# サービス 通信

富士重工業株式会社

NO. FAS-012A

1. 標 題 ・ バッテリーの点検
2. 適用機体 FA-200シリーズの機体で製造番号#12~#127号機迄の機体で、部品番号200-383600-001バッテリーを装着している機体。 A
3. 適用度 必須事項
4. 目的 バッテリー液入れ過ぎ、及びバッテリー・カバー取付等の不完全なため、バッテリー液が機体内に洩れるおそれがあるため。
5. 指 示 バッテリー状態を点検する。手順及び点検項目は13及び14項に従うこと。不具合が発見された場合は富士重工に連絡のこと。
6. 実施時期 このサービス通信受領後、直ちに行い、その後50時間点検毎に行なう。
7. 承 認 航空局承認済 (NO. 315) 45.1.21
8. 所用部品 な し
9. 特殊工具 な し
10. 重量重心 変化なし
11. 準拠資料 な し
12. 所要工数 1MH
13. 手 順
  - 13-1. 準 備
    - (1) マスタースイッチを「断」の位置にする。
    - (2) 後席の背当をはずす。
    - (3) バッテリーに接続されている電線及びチューブを外しバッテリーを取り外す。

第 1 図

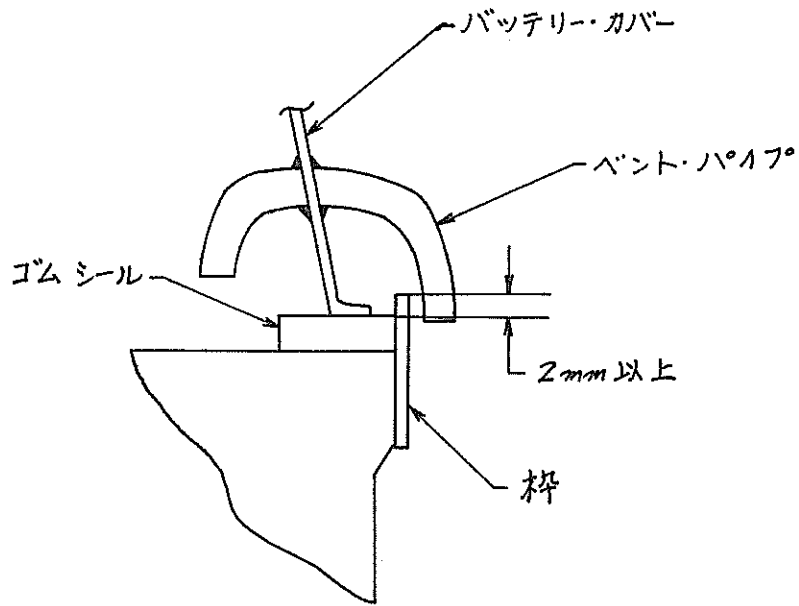
- (1) バッテリー及びバッテリー取付位置周辺の機体側にバッテリー液が洩れた形跡がないか点検する。
- (2) バッテリーを完全充電状態の後、バッテリー液面が規定通りになつているか点検する。  
液面が規定通りでないものは液面調整を行う。  
尚規定液面は液口内下部の□印の面を越えず液口内下端以上であること。  
(第1図参照)
- (3) バッテリーの液口栓を取り付け、バッテリーを逆に倒して液口栓よりバッテリー液が洩れないか点検する。
- (4) バッテリー上面周囲の枠がはがれていないか点検する。又、枠の高さがゴムシールより2mm以上出ているかどうか点検する。(第2図参照)
- (5) バッテリー・カバーに割れがないか点検する。
- (6) ベント・パイプはバッテリー・カバー貫通部において隙間がないか点検する。
- (7) バッテリーを取り付けバッテリー・カバーの締付が両端平均になるようクランプのネジを調整する。この時バッテリー・カバーのシールが全周に当つているか確認しクランプする。
- (8) 機体より突出しているベント・チューブのうち外舷側のチューブ端を水平になるように切り、内舷側のチューブは現状のまま切口が斜後方とする。(第3図参照)
